Věc: Žádost o poskytnutí podkladů, které byly použity pro zpracování dokumentace EIA záměru „Mercedes-Benz Truck Park v Chebu“ a další údaje nezbytné pro zpracování posudku ze dne 17.9.2026 - vypořádání dotazů

Jako zástupce oznamovatele, společnosti Daimler Truck Customer Services & Parts s.r.o. Vám zasílám níže uvedené vypořádání obdržených dotazů.

G-Consult 03/2026 – umístění vrtů J-02(VS) a J-17(VS), ve kterém byly provedeny vsakovací zkoušky:

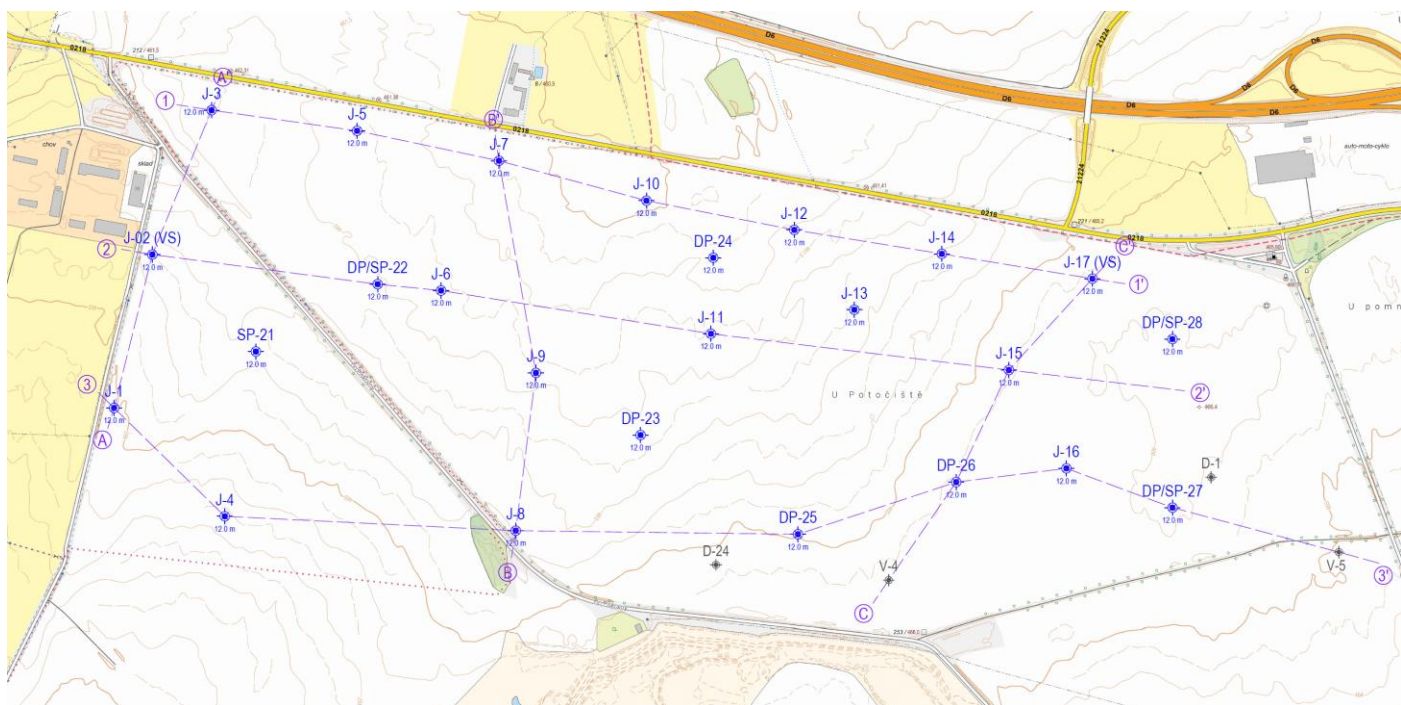
Kompletní protokol a vyhodnocení vsakovací zkoušky, na jejímž základě byl stanoven koeficient vsaku $kv = 2,6 \times 10^{-6}$ m/s, včetně přesné polohy zkoušky, popisu zkoušeného geologického prostředí, prvotních naměřených údajů, použité metody a zdůvodnění reprezentativnosti výsledku pro místo navrhovaného retenčně-vsakovacího objektu a další části řešeného území.

V rámci uvedené předběžné hydrotechnické bilance pro dokumentaci EIA byly použity výsledky vsakovací zkoušky (ve vrtu J-02(VS) umístěném na západním okraji území SPP Cheb) v rámci IG a HG průzkumu (G-Consult, 03/2026) - vsakovací zkoušky jsou řešeny na str. 12, 13, 32 a 33 a v přílohách P12 0-1 a P12 - 2, situační mapa průzkumných prací je v příloze P02 - 1 a níže. Kompletní zpráva je přílohou tohoto dokumentu.

Ze dvou čerpacích zkoušek provedených ve vrtech J-02(VS) a J-17(VS) byl na základě principu předběžné opatrnosti vybrán výsledek s nižší hodnotou koeficientu vsaku ($kv = 2,6 \times 10^{-6}$).

Zjištěná omezená infiltrační schopnost horninového prostředí byla při návrhu hospodaření se srážkovými vodami přímo zohledněna.

Výřez z hlavního výkresu návrhu změny č. 30 územního plánu města Cheb pro veřejné projednání (07/2026) – přeložka biokoridoru LBK 46:

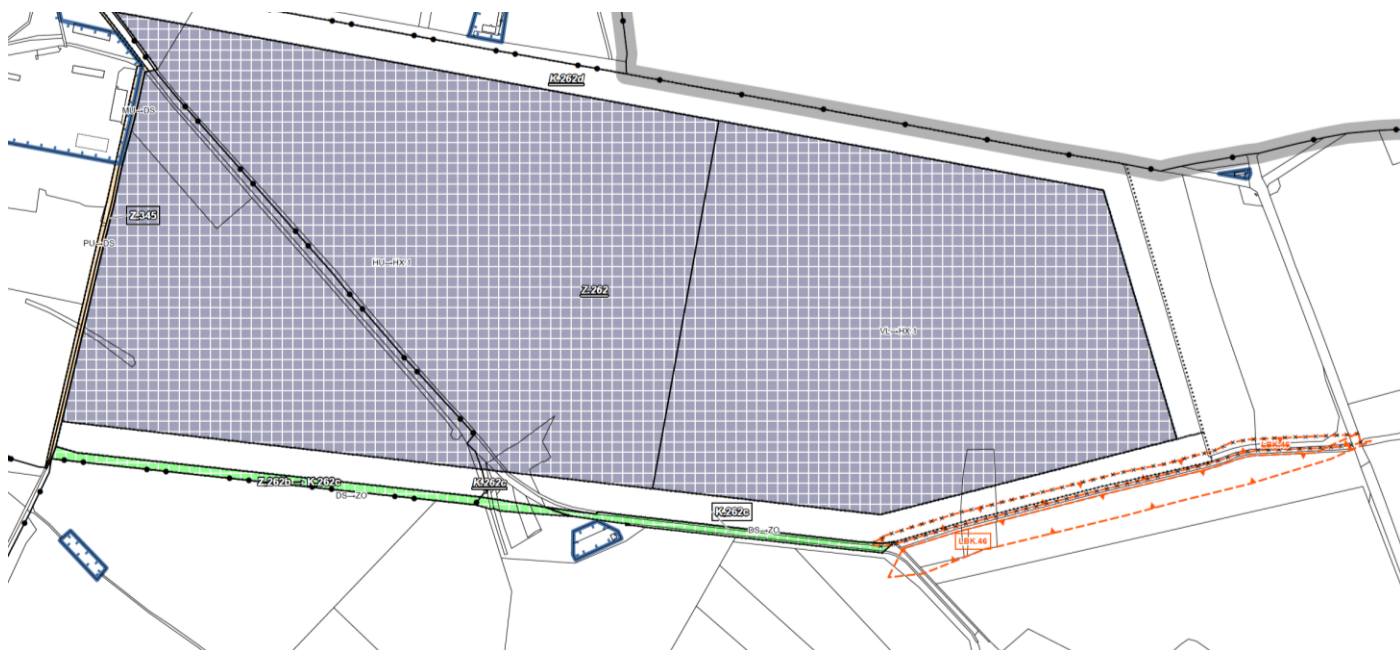
Případně také kde v dokumentaci je vysvětlení rozsahu prací a činností v LBK 1 a LBK 2 a jaké je rozdíl ve značení objektů LBK 1 a 2 a LBK 45 a 46.

Interní označení „LBK1“ a „LBK2“ je použito v kapitole B.I.6 dokumentace v rámci obrázku č. 9 - Technická a dopravní infrastruktura spojená se záměrem v odpovědnosti SIRS a v Příloze 2 – Seznam dotčených pozemků.

Jedná se o stavební objekty, kde **LBK1** představuje krajinářské úpravy v rámci lokálního biokoridoru LBK46 a **LBK2** představuje vybudování propustku pod nově vybudovanou přístupovou komunikací „D4“ – přeložkou komunikace do štěrkopísků Dřenice.

Návrh krajinářských úprav v rámci lokálního biokoridoru LBK46 (tj. návrh **LBK1**) vychází z obrázku č. 40 na str. 200 dokumentace EIA a z Přílohy č. 6 - Hodnocení vlivu zásahu na zájmy ochrany přírody a krajiny (Zímová a kol. 6/2026).

Umístění LBK1 i na pozemky komunikace do štěrkovny (parc. č. 417/11 v k.ú. Dřenice) i na pozemky českých štěrkopísků (parc. č. 417/19 v k.ú. Dřenice) vyplývá z návrhu změny č. 30 územního plánu města Cheb a vychází z urbanistické studie SPP Cheb (Bilfinger Czech Republic, s.r.o., 06/2025), kde dochází k přeložce LBK 46 jižním směrem – viz následující obrázek (hlavní výkres návrhu změny pro veřejné projednání, 07/2026:
